**REGIONE AUTÒNOMA DE SARDIGNA  
REGIONE AUTONOMA DELLA SARDEGNA**

**Oggetto:** [ID: 9713] **Procedura di Valutazione di Impatto Ambientale (V.I.A.), ai sensi dell'art. 23 del D.Lgs. 152/2006, e s.m.i., relativa al progetto di un parco eolico con potenza pari a 55,8 MW, con relative opere di connessione alla RTN, ubicato nei Comuni di Sardara (SU), Villanovaforru (SU), Sanluri (SU) e Lunamatrona (SU). Proponente: Asja Serra S.r.l. - Autorità Competente: Ministero dell'Ambiente e della Sicurezza Energetica (M.A.S.E.). Trasmissione osservazioni.**

**PARCO EOLICO "SERRAS"**  
 Progetto Definitivo

INQUADRAMENTO GENERALE IMPIANTO SU ORTOFOTO - SCALA 1:20.000

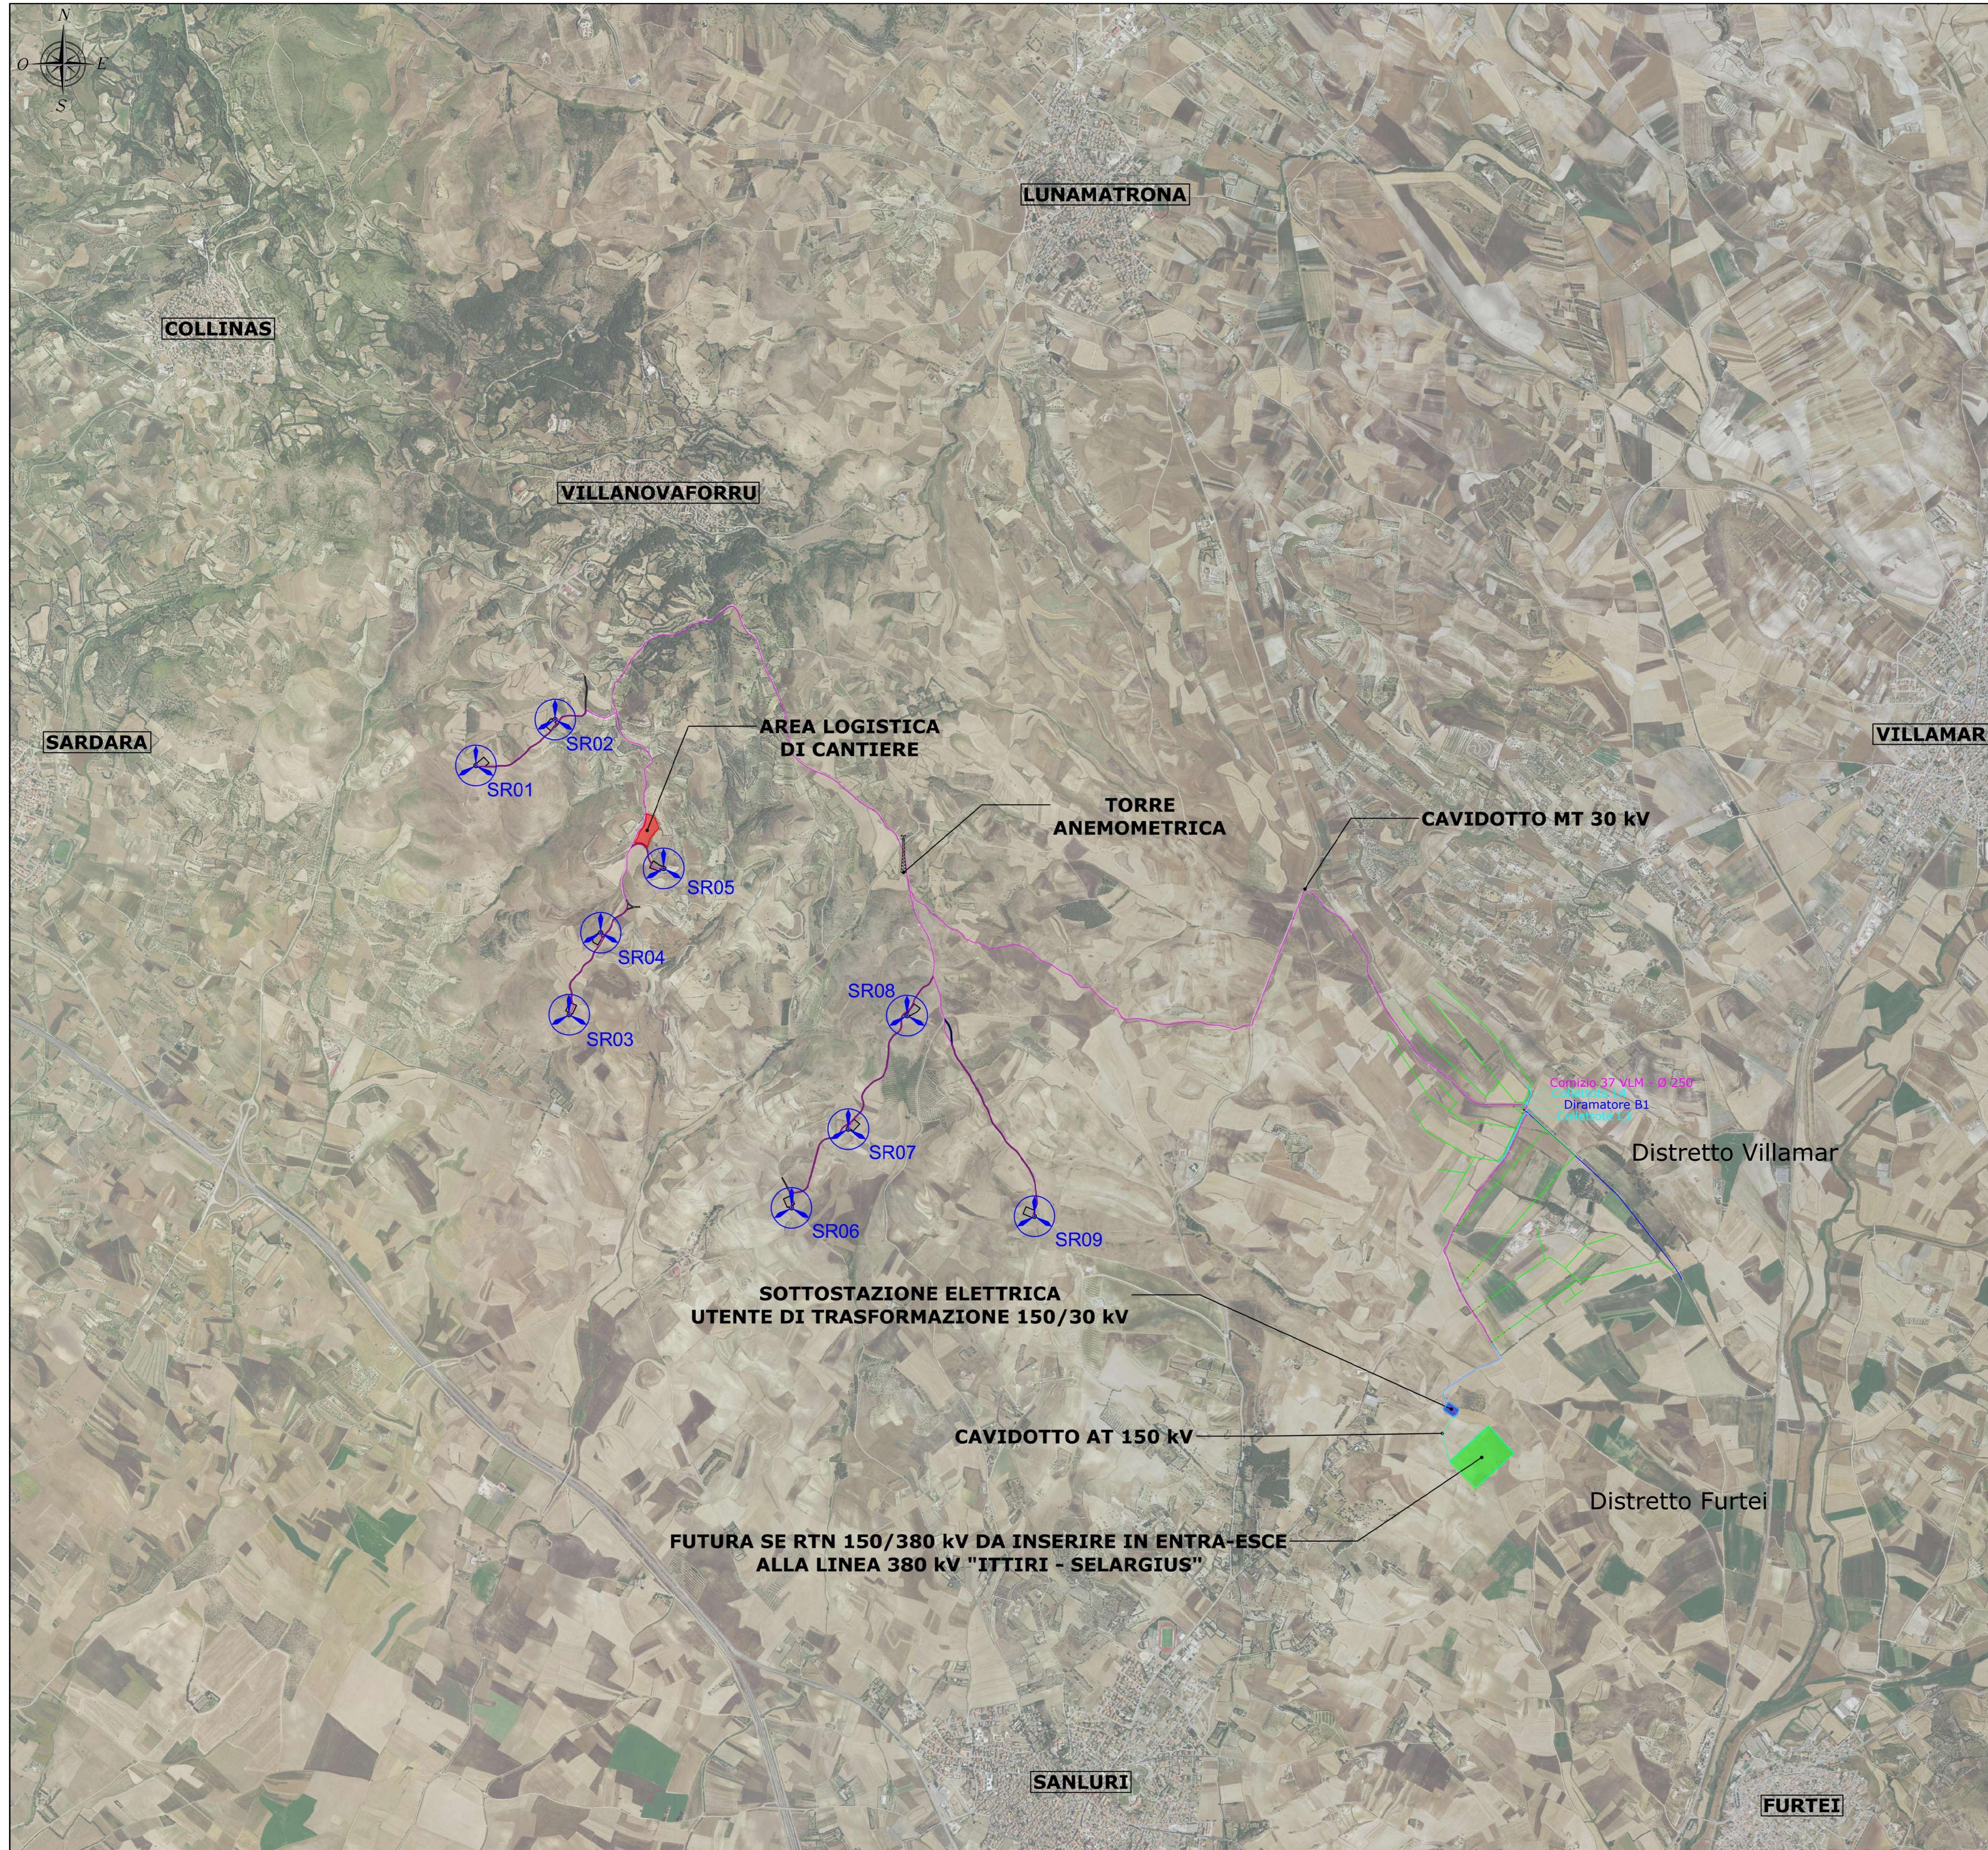
Al riguardo si comunica che dalla analisi della cartografia presentata le opere in progetto, interferiscono, in parte, con opere pubbliche di irrigazione della rete tubata, rete di dreno e scolo, pertanto, comunica che l'atto di nullaosta potrà essere concesso solo in esito alle fasi conclusive di idoneo sopralluogo congiunto dove saranno evidenziate le modalità tecniche di risoluzione delle interferenze, nonché saranno regolamentati gli aspetti di natura amministrativa.

Al fine di rendere più esaustiva la descrizione delle citate interferenze si allega un file in formato pdf, recante i distretti irrigui consortili interessati.

Si comunica pertanto, che permane la necessità, ai fini del rilascio definitivo del certificato di Nulla Osta, di ricevere idonei elaborati progettuali, a seguito di sopralluogo, con i quali si propone la soluzione tecnica per il superamento delle interferenze individuate, oltre alla necessità di materializzare i punti del tracciato dell'opera, proprio in corrispondenza delle opere Consortili, al fine di determinare l'esatta consistenza delle reali interferenze e ciò sarà da effettuarsi congiuntamente con i tecnici consortili, per superare anche con la presentazione di nuovi elaborati esecutivi e relativi dettagli, le interferenze.

Al fine di volere procedere con speditezza alla verifica dei luoghi si richiede alla Società interessata alle opere private di prendere contatto con i tecnici consortili ed in particolare del Responsabile del Distretto 3, ufficio di San Gavino - Villacidro, Geom. Riccardo Musanti, raggiungibile al n. 070 9339483 - 329 9043392; Area Tecnico Ambientale reti di dreno e scolo, frangivento, Geom. Carlo Monari 070 4095353 - 3299043390, o mediante indirizzi di posta elettronica dedicati.
